Erasmus Gardens – Lot I – EXECUTION

PV REUNION 54

Place, Date, Heure : **CHANTIER, 23/02/2024, de 09h00 à 12h00**

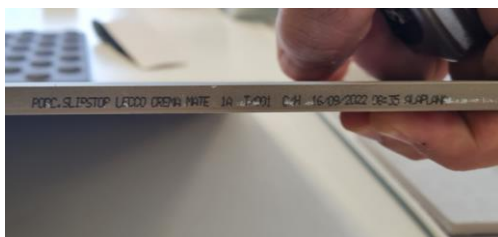
9.4. 09/02/24	<u>Localisation des isolants en façade :</u> AR a transmis la localisation des isolants PUR 25cm pour les quatre appartements concernés au rez-de-chaussée (blocs A et C).	AR EG
